Modulo per la presentazione delle osservazioni per i piani/programmi/progetti sottoposti a procedimenti di valutazione ambientale di competenza statale

ID: Codice procedura (ID_VIP/ID_MATTM): 12691

“Progetto di un impianto eolico denominato “Pitigliano” ubicato nei comuni di Pitigliano (GR) e Sorano (GR) costituito da 20 (venti) aerogeneratori di potenza nominale 7,0 MW per un totale di 140,0 MW con relative opere connesse ed infrastrutture indispensabili”

Immagine 3. Cumulo di una parte di impianti eolici, fotovoltaici e geotermici industriali in progettazione ed esistenti intorno all’eolico industriale “Pitigliano”.

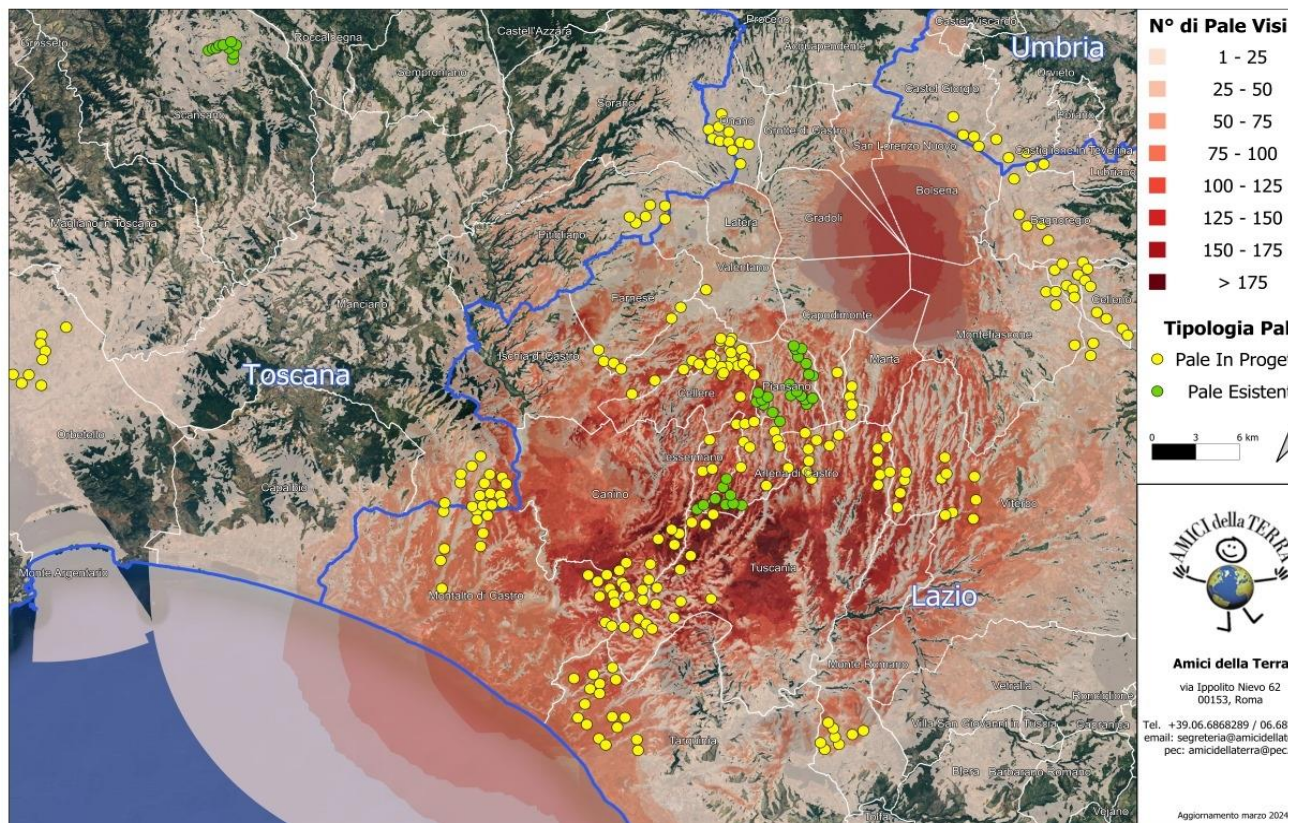
Beni Culturali “*Ambito paesaggistico, geologico e geomorfologico dell’orlo della caldera di Latera ...*” Non vengono nemmeno citati gli impianti eolici in progetto al MASE, il “Rempillo” (6 aerogeneratori) e un altro in verifica amministrativa di 14 aerogeneratori e 72, 6 MW. Ad oggi nei territori di Pitigliano, Sorano e in quello limitrofo potenzialmente potrebbero essere insediati 40 aerogeneratori alti 200 metri e larghi 170. Ma la proponente non cita neanche altri impianti che creerebbero il cumulo e quindi maggiore impatto. Infatti, sul territorio della “Città del Tufo” (Sorano e Pitigliano) impatterebbero anche l’impianto eolico “Montarzo” di Onano con 13 aerogeneratori con le dimensioni ricordate, l’altro eolico industriale nel territorio di Valentano con sette aerogeneratori (stesse dimensioni), gli impianti di Farnese con un minieolico di 3 Torri alte 60 metri già installate in località Poggio del Crognolo e l’impianto eolico industriale “Vallerosa” (7 aerogeneratori alti 200 metri e larghi 158 metri) in procedura VIA presso la Regione Lazio. Inoltre, altri impianti del minieolico già presenti a Valentano, Cellere e Piansano e due progetti eolici industriali con le stesse dimensioni (200 m x 170 m) nel Comune di Ischia di Castro. La valutazione del cumulo non prende neanche in considerazione gli impianti industriali di fotovoltaico e agrivoltaico in progetto a Farnese, Valentano, Ischia di Castro, Cellere. L’impianto geotermico in procedura Via al MASE, progettato nella Caldera di Latera. Quindi è stata effettuata una valutazione del potenziale impatto cumulativo non veritiera a dispetto di quanto affermato dalla proponente che sostiene di aver preso in considerazione uno spazio di 10 km intorno al suo impianto per gli impatti che si creerebbero.

Riguardo al cumulo degli impianti FER, le mappe prodotte dalla proponente riguardano, come già evidenziato, soltanto una parte molto piccola degli impianti FER dell'area intermedia e vasta e in particolare di quelli eolici che contribuiscono a creare un notevole cumulo e la saturazione del territorio tosco laziale. Riguardo al cumulo dei soli impianti eolici si riporta la mappa dell'intervisibilità degli impianti eolici elaborata dall'Associazione nazionale “Amici della Terra”.

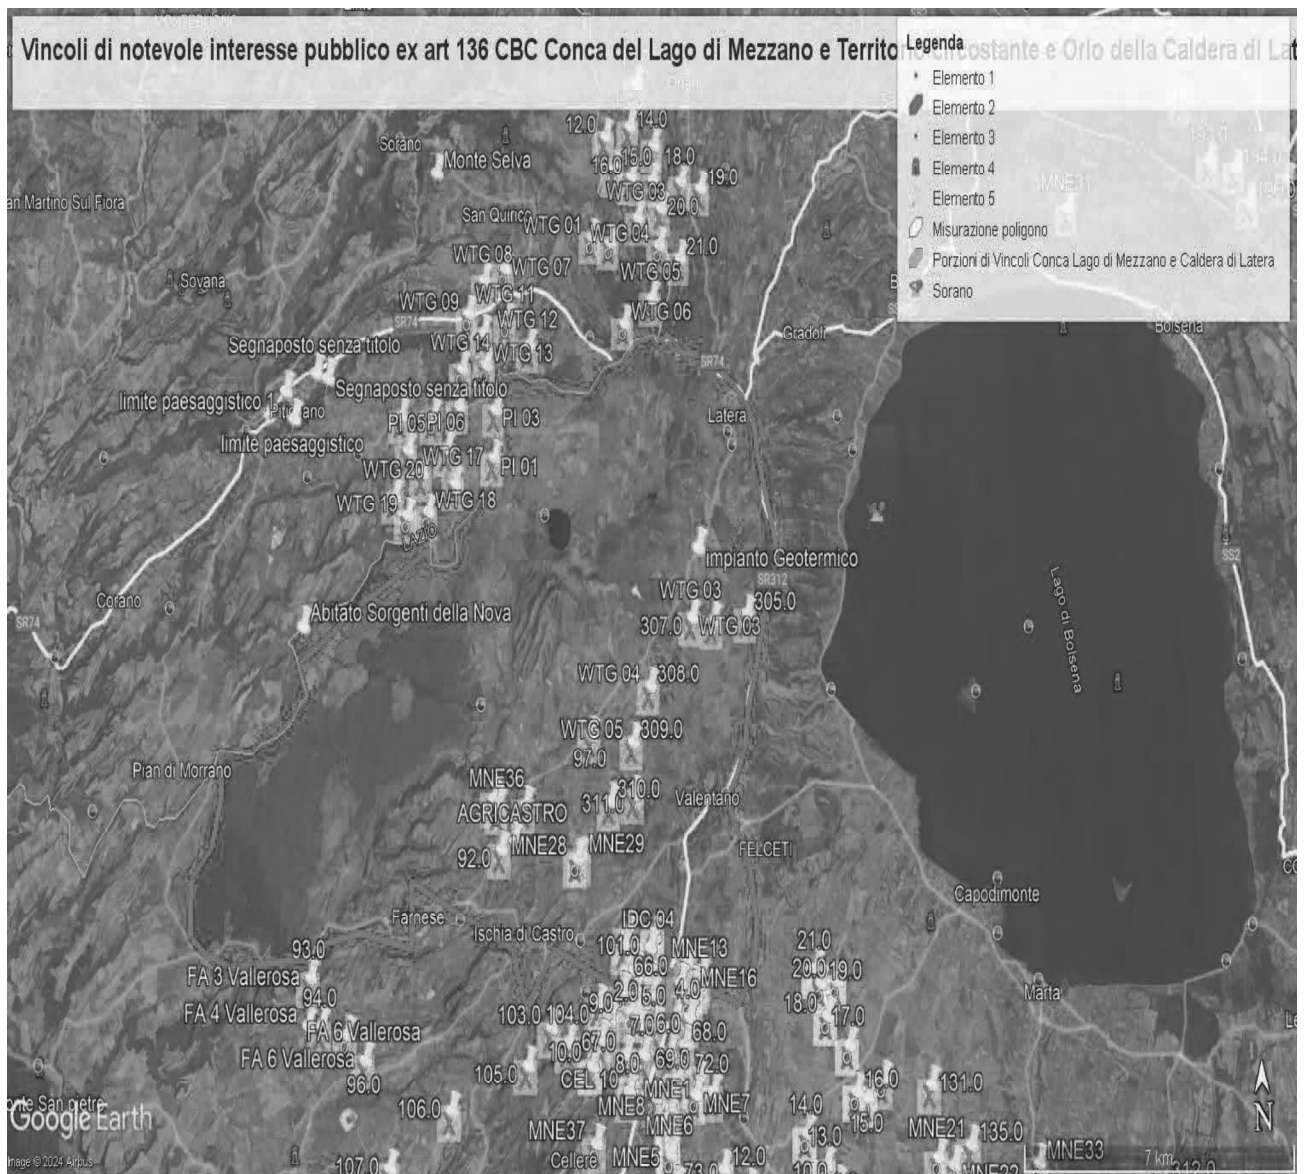
Al contrario si evidenzia che l'impianto eolico industriale citato non solo ricadrebbe con tutti e 20 gli aerogeneratori all'interno delle fasce di rispetto di 3 km di due vincoli paesaggistici di notevole interesse pubblico esistenti nella Regione Lazio e con una parte di essi nel vincolo paesaggistico del Centro abitato di Sorano (GR) quindi in aree non idonee all'installazione di impianti di energia rinnovabile. Addirittura, alcuni aerogeneratori sarebbero ubicati a poche centinaia di metri dai perimetri dei due vincoli paesaggistici laziali ex art 136 del CBC.

Come è illustrato nell'immagine si ribadisce che l'impianto industriale "Pitigliano" ricade completamente all'interno delle fasce di rispetto dei due vincoli di notevole

IMMAGINE n. 2 Impianto eolico industriale “Pitigliano” e distanze aerogeneratori dai Vincoli della Conca del Lago di Mezzano...

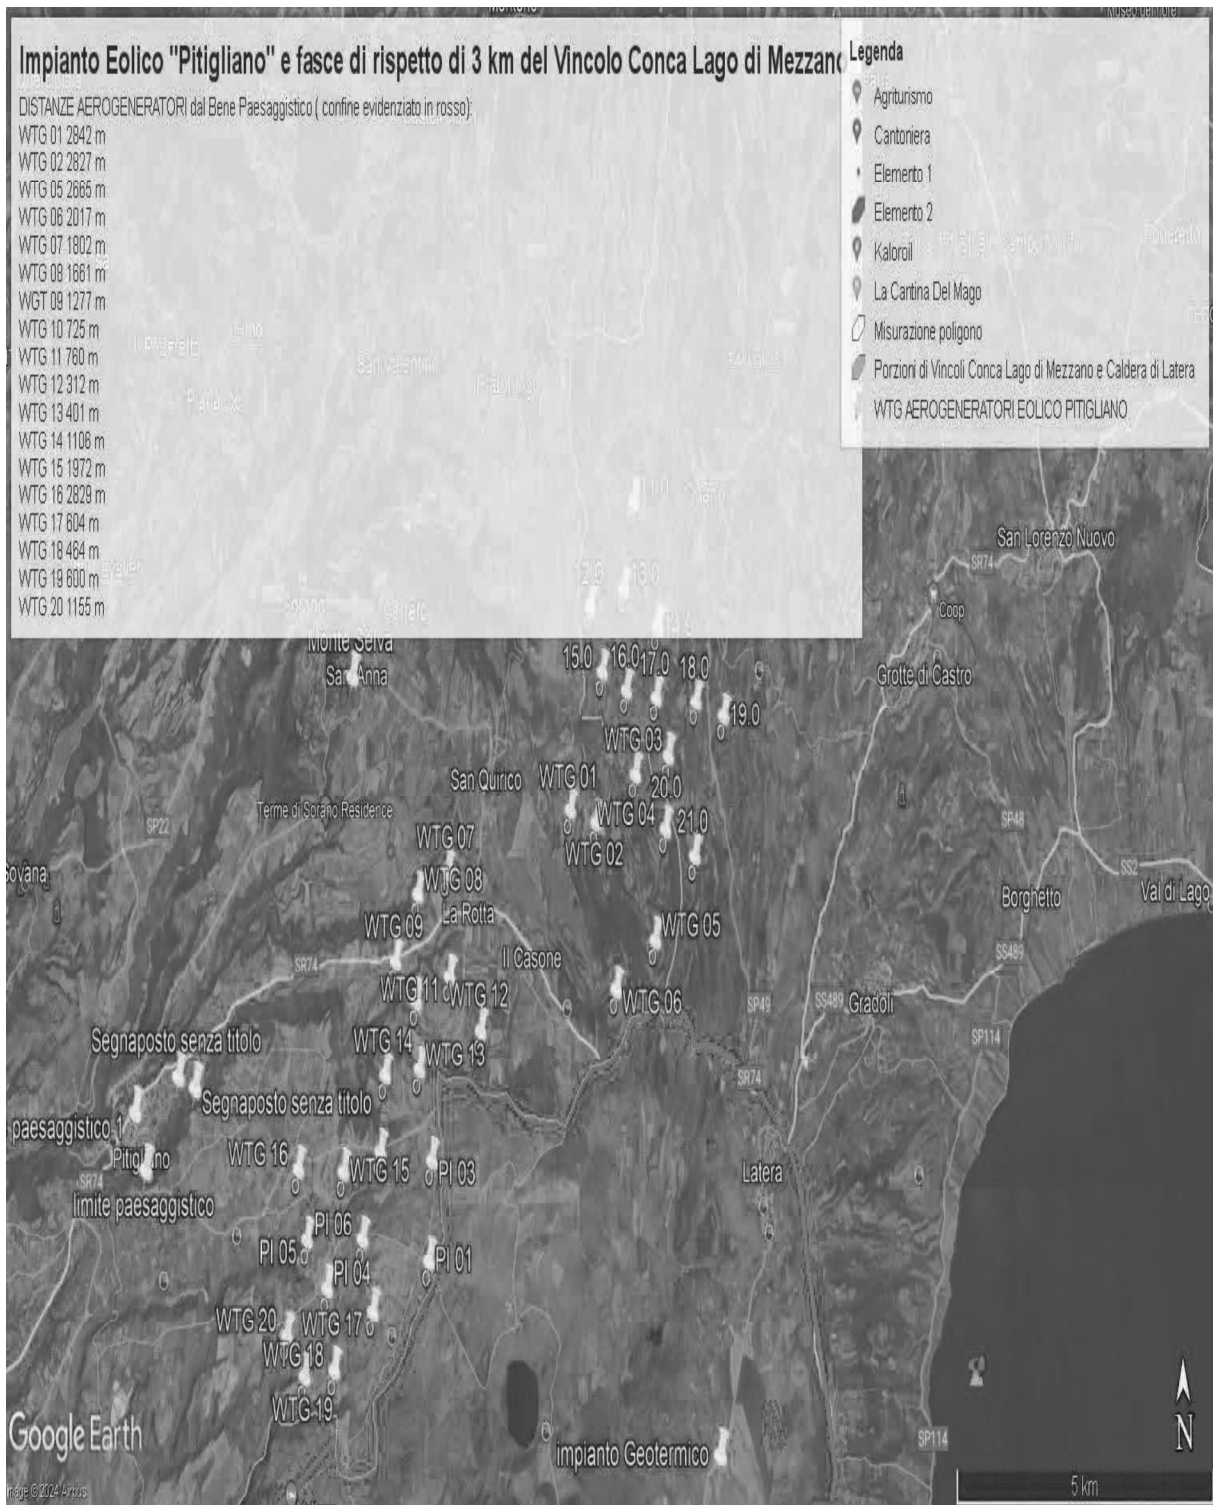
interesse pubblico e lambisce quelle di un terzo vincolo e quindi come affermato dal Consiglio di Stato nelle sentenze citate, l'impianto è insediato in area non idonea ai sensi dell'art. 20 comma 8 lettera c quater del D.Lgs. n. 199/2021 e ss.mm.ii al contrario di quanto sostiene la proponente.
